45F-10-014

不具合連絡書

SMK株式会社

415CPB-139-51F (ノッチシートツキアリ) / W=2.3MM P=0.9MM H=0.9/2.0MM F-B CN SOCKE

略図(必要な場合のみ)

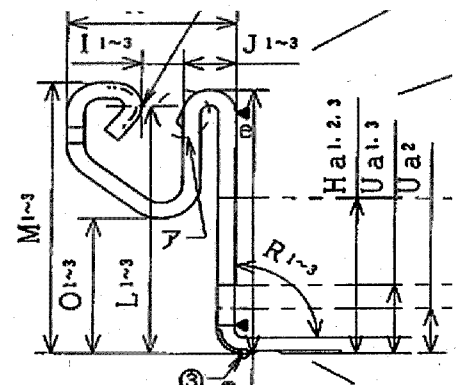
寸法不良

I寸法 $0.22+0.01/-0.005 \Rightarrow 0.234$ プラスNG

OK品は0.228

発生数: 多発(3個測定したところ1個発生)
